排水金具・排水トラップ 調節管仕様変更

調節管を使用している代表製品
KT5B (SU)

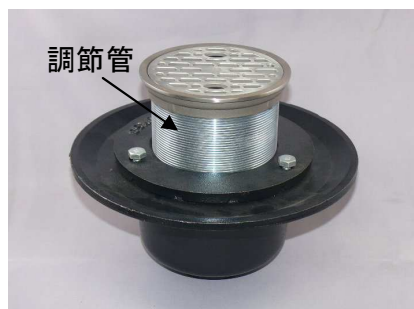
排水金具・排水トラップなどで使用している「調節管」の仕様が順次変更となります。
 これまでは、ねじ加工後に電気亜鉛メッキを施していましたが、今後は亜鉛メッキが施された「配管用炭素鋼管 SGP (JIS G 3452)」にねじ加工後に防錆処理を施した仕様となります。
